ZORIA CONGLOMARATE, Inc.

Nota: MPA-AE-PA-019-24

Ref. "Extracción de Minerales No Metálicos Churubé, ubicado en el corregimiento de Natá, distrito de Natá, provincia de Coclé.

En respuesta a la Nota N° GOB-33-07-2024 del 14 de agosto de 2024, la cual hace referencia a las inquietudes de la Organización denominada "Natariegos Residentes en la Capital sobre el Estudio de Impacto Ambiental "Extracción de Minerales No Metálicos Churubé", CAT II, el cual se encuentra en fase de evaluación en el Ministerio de Ambiente, indicamos lo siguiente:

Figura 4-3. Acceso al proyecto

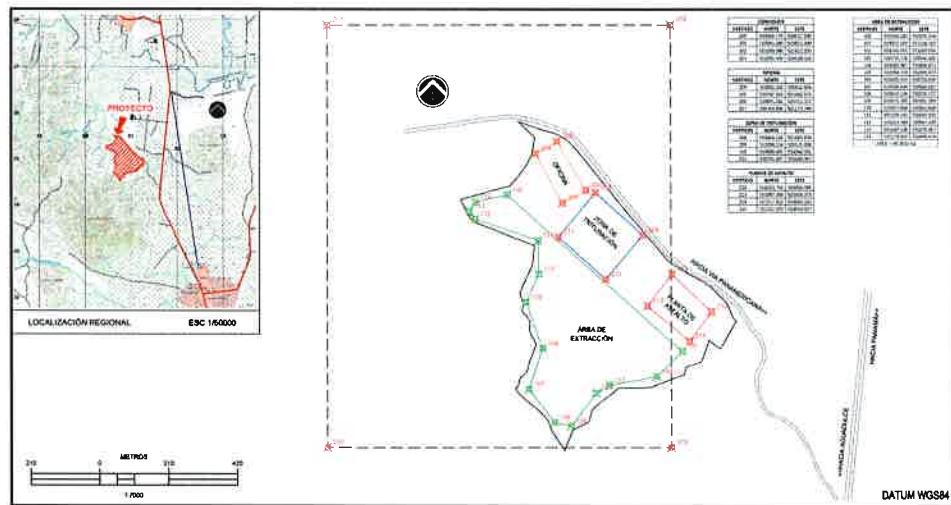
La finca propiedad de la empresa Chan Méndez S.A., lugar donde se desarrollará el proyecto, tiene un solo acceso desde la carretera Panamericana, a través del camino de tierra por El Manguito, con una longitud de 1.5 km. (Imagen en Página 36 del EsIA).
